***INTEGRAZIONI ISTRUTTORIA VIA
CDED 02: REVISIONE PROGETTO OPERA A MARE***

***NODO STRADALE E AUTOSTRADALE DI GENOVA
ADEGUAMENTO DEL SISTEMA A7 – A10 – A12***

PROGETTO DEFINITIVO

Figura 4.2 - Opera a mare nel Canale di Calma - Layout finale della colmata - Planimetria revisione PD

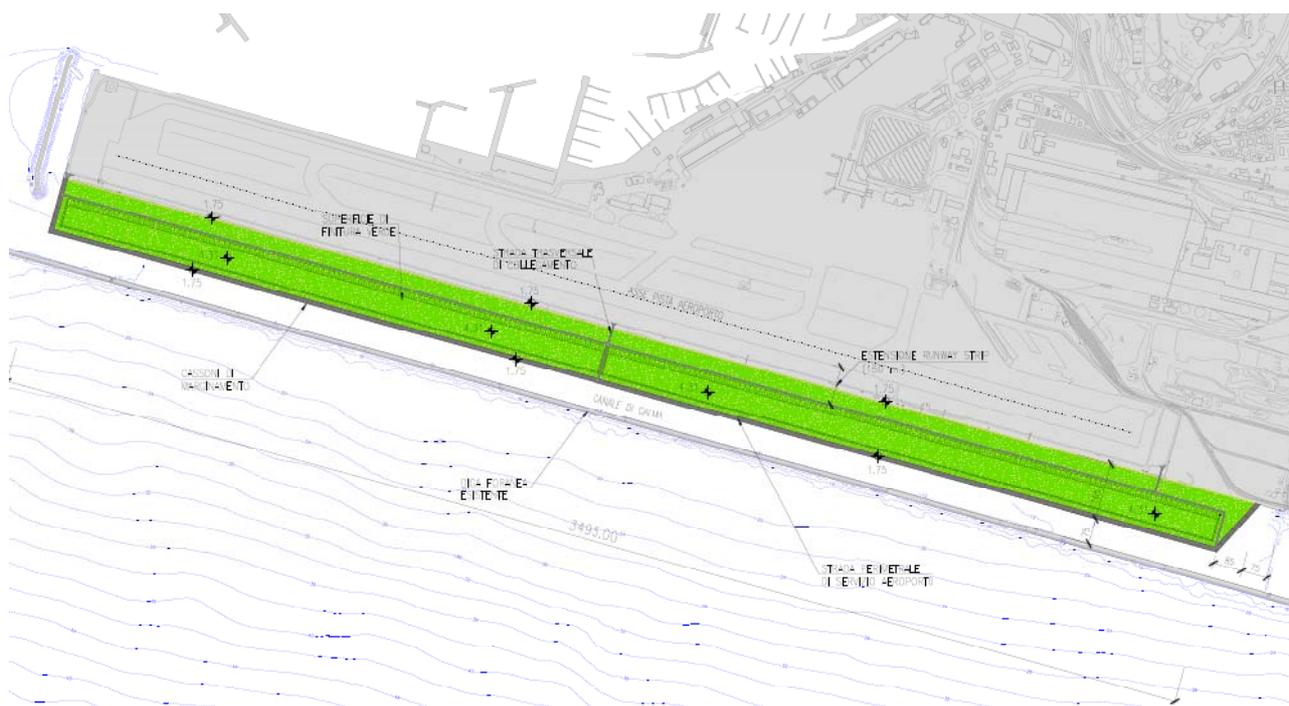
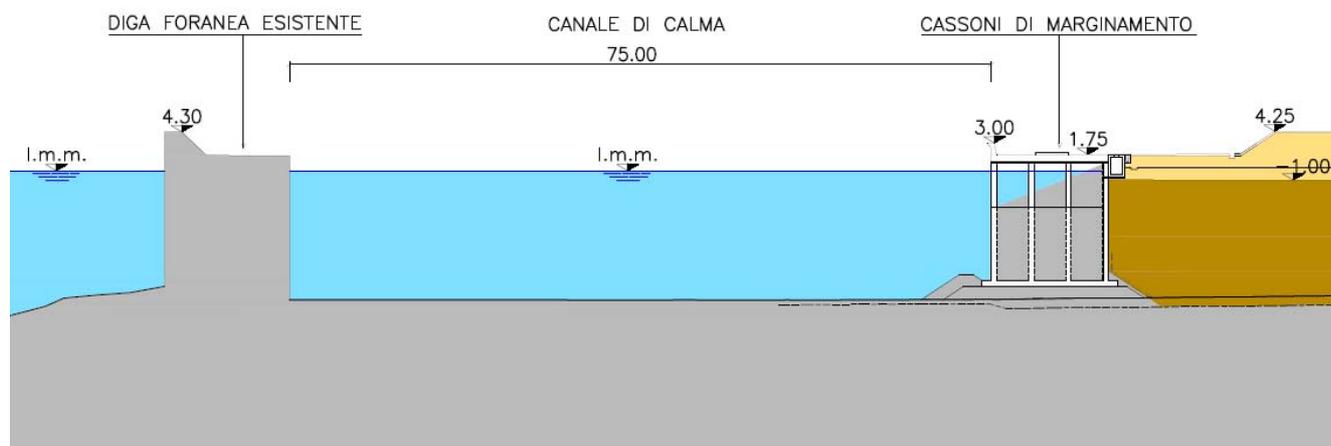
Le modifiche planimetriche apportate all'opera hanno consentito di:

- garantire un Canale di Calma con una larghezza residua pari a 75 m;
- rispettare le attuali condizioni di operatività della Banchina ILVA.

Figura 4.6 - Marginamento - Sezione tipo adottata nella revisione PD

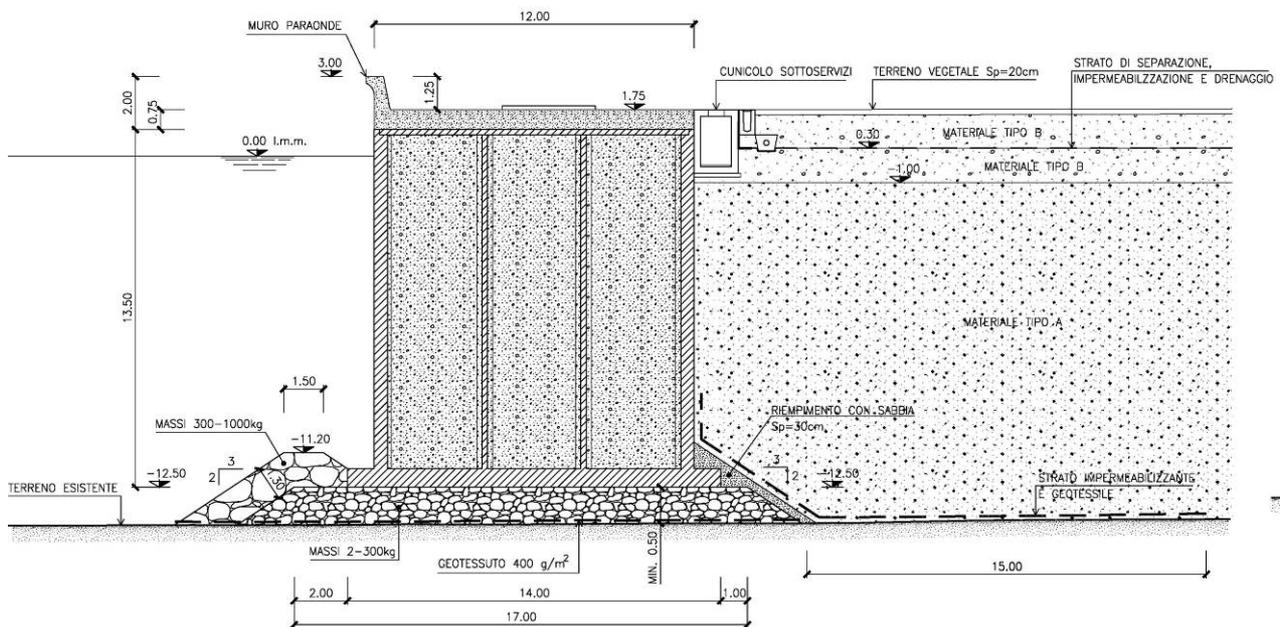
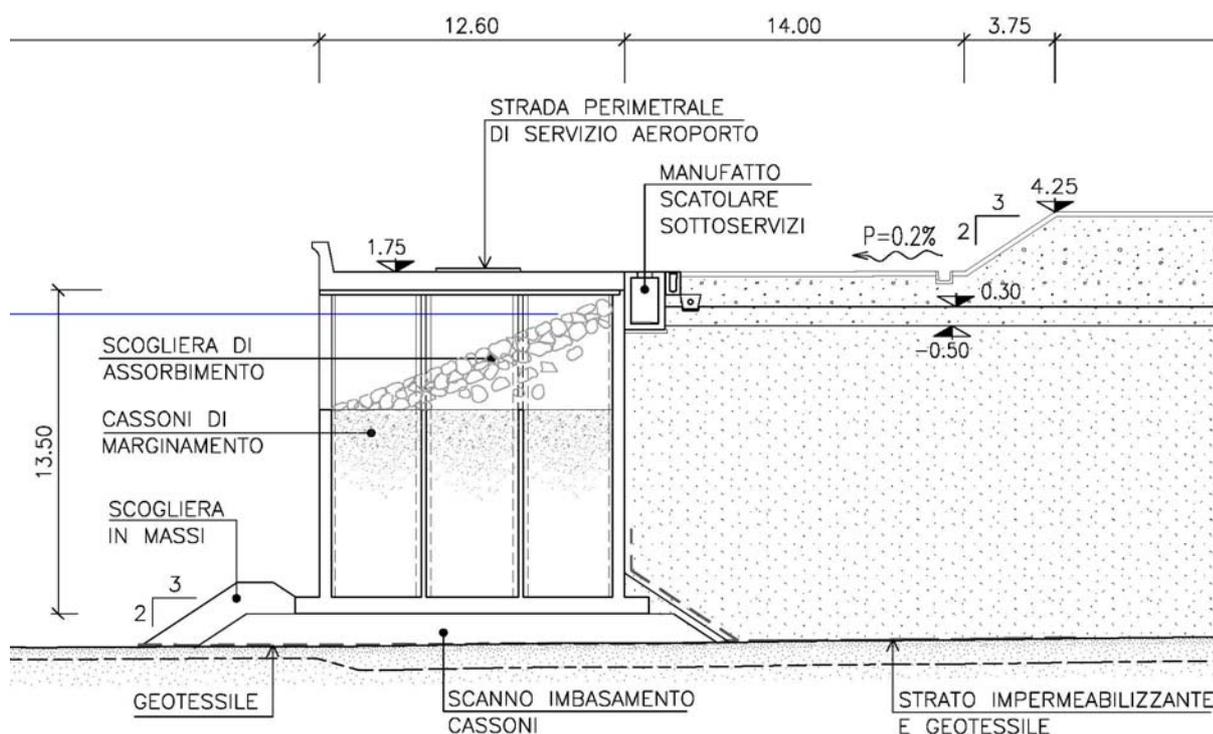
La tipologia di conterminazione prevista nel PD pubblicato (cfr. Figura 4.4) si compone di uno scanno di imbasamento, realizzato con materiale di cava, su cui è posizionato un cassone cellulare di altezza variabile tra 9,50 m e 13,50 m.

In merito alla richiesta avanzata dall'Autorità Portuale di Genova (cfr. punti 15.2 e 16.2), si precisa che la realizzazione di una struttura di conterminazione caratterizzata da un coefficiente di riflessione inferiore o eguale a 0,3 avrebbe comportato l'adozione di una soluzione progettuale caratterizzata dalla realizzazione di un'opera a gettata (argine in materiale granulare di differente pezzatura) fino alla quota + 1, protetta dal moto ondoso da una berma rivestita in massi e da un muro paraonde in sommità.

A valle anche di un confronto con l’Autorità Portuale stessa, si è deciso quindi di adottare una struttura di conterminazione caratterizzata da un coefficiente di riflessione inferiore o eguale a 0,5, che ha portato all’utilizzo di cassoni cellulari dotati di un’apertura anteriore, che presentano una cella cava riempita con pietrame, disposto inclinato, che garantisce una riduzione degli effetti di riflessione; la sezione è illustrata nella Figura 4.6 seguente.

Figura 5.4.1 - Raffronto ingombro planimetrico Opera a Mare e bacino di manovra spintore a servizio banchina ILVA

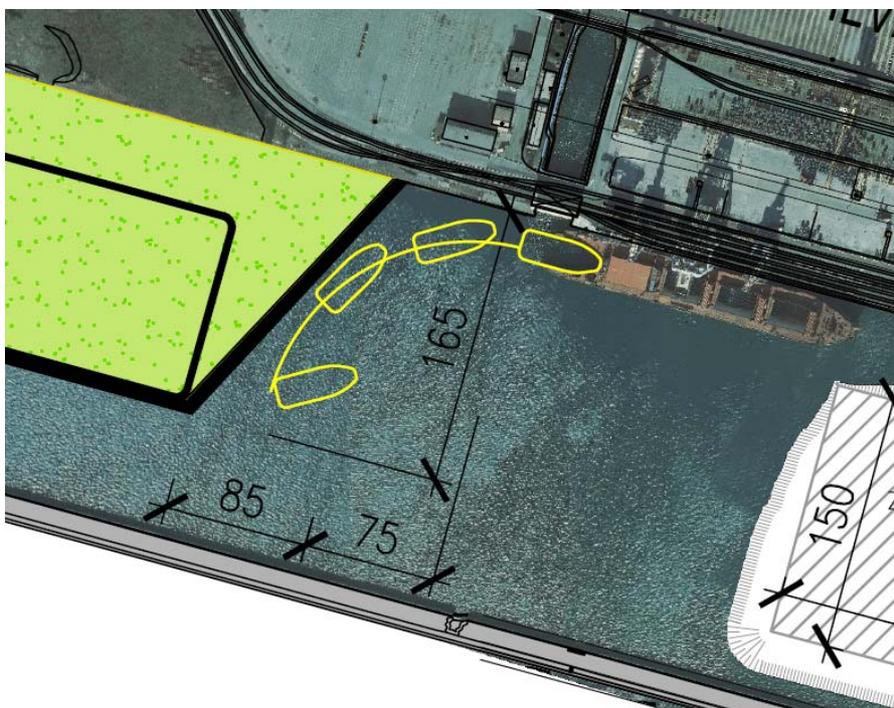
Per definire la configurazione del Lato Est dell'Opera a Mare, viene considerato l'ingombro planimetrico del bacino di manovra degli spintori a servizio del naviglio operante sulla banchina ILVA (cfr. Figura 5.4.1).
